**Table GIRT commune - Gaspésie  
Fiche – Évaluation des solutions possibles  
aux préoccupations – Réseau prioritaire multiusage – 10 mars 2026**

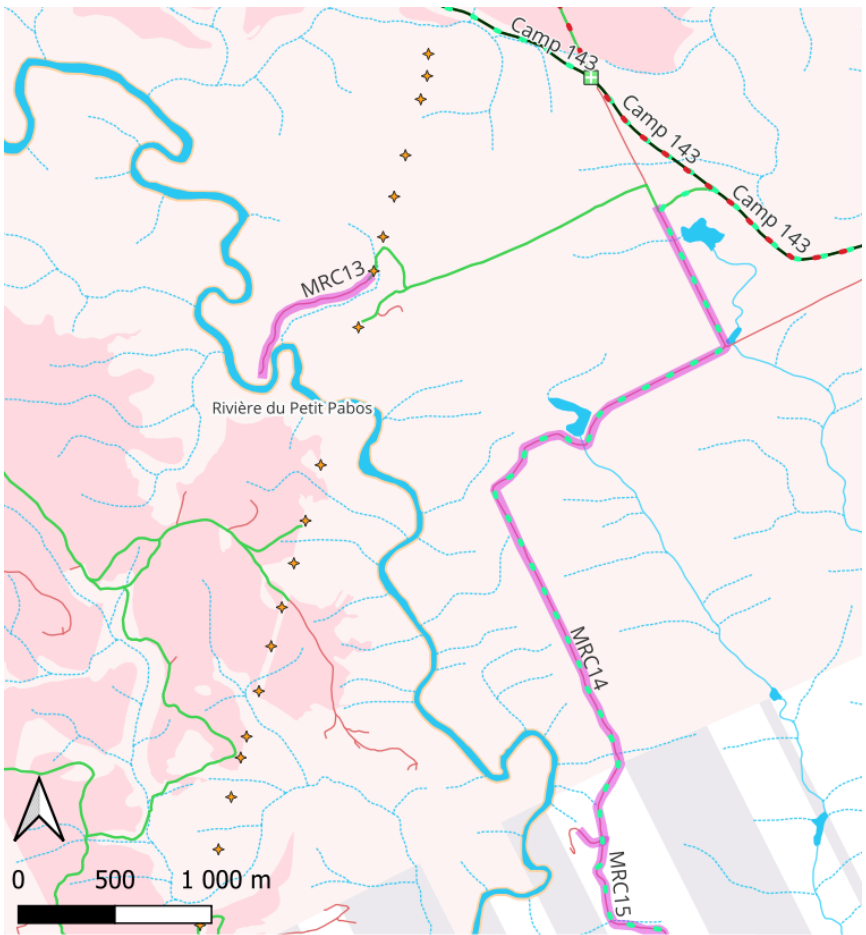
<b>1. IDENTIFICATION</b>	
<b>Personne ou organisme émetteur de préoccupation</b>	<b>Document de référence</b>
MRC du Rocher-Percé	
<b>2. PRÉOCCUPATION</b>	
Générale :	
Spécifique : X	
<b>Brève description de la préoccupation et des objectifs poursuivis afin de résoudre la problématique ou d'améliorer la situation :</b>	
<p>L'émetteur cible deux tronçons liés à l'accès aux infrastructures de la Zec Pabok.</p> <p><i>MRC13 : Accès au Camp John Jim, Zec Pabok.</i></p> <p><i>MRC14 : Accès au Camp Tamarak, Zec Pabok, sentier fédéré (TQ-5).</i></p> <p>Voir les segments MRC13 et 14 sur la carte ci-dessous.</p>	
<b>3. LOCALISATION DE LA PRÉOCCUPATION</b>	
<b>Situer brièvement le territoire concerné par la préoccupation :</b>	
Chandler, à l'est de la rivière Petit-Pabos	
<b>Carte jointe : Oui <input checked="" type="checkbox"/> Non <input type="checkbox"/></b>	
<b>4. ENJEU</b>	
Améliorer la cohérence entre le réseau prioritaire et l'utilisation réelle des chemins.

<b>7. SOLUTIONS POTENTIELLES</b>
<b>Identifier des mesures, des modalités ou des actions pour solutionner l'enjeu et documenter les principaux avantages ou inconvénients pour chacune des solutions (évaluation des impacts des solutions possibles) :</b>
Identifier les deux chemins ciblés par l'émetteur à la catégorie tertiaire du réseau, excepté la portion hors-UA.
<b>8. SOLUTIONS PRÉCONISÉES PAR LA TABLE</b>
<b>Identifier parmi les éléments de solutions potentielles ceux qui sont préconisés par la Table :</b>
La solution est adoptée tel que présentée.
Il est souligné que, contrairement à la fiche spécifique 002 concernant le chemin du Lac du Vingt, la Zec Pabok ne perçoit pas de droit de circulation sur ces chemins puisque c'est une zec saumon.
<b>9. ÉLÉMENTS PERMETTANT DE MESURER LE RESPECT DE LA MESURE D'HARMONISATION</b>
<b>Identifier les éléments qui permettront de vérifier que la mesure d'harmonisation a été respectée et les intégrer au R176.</b>
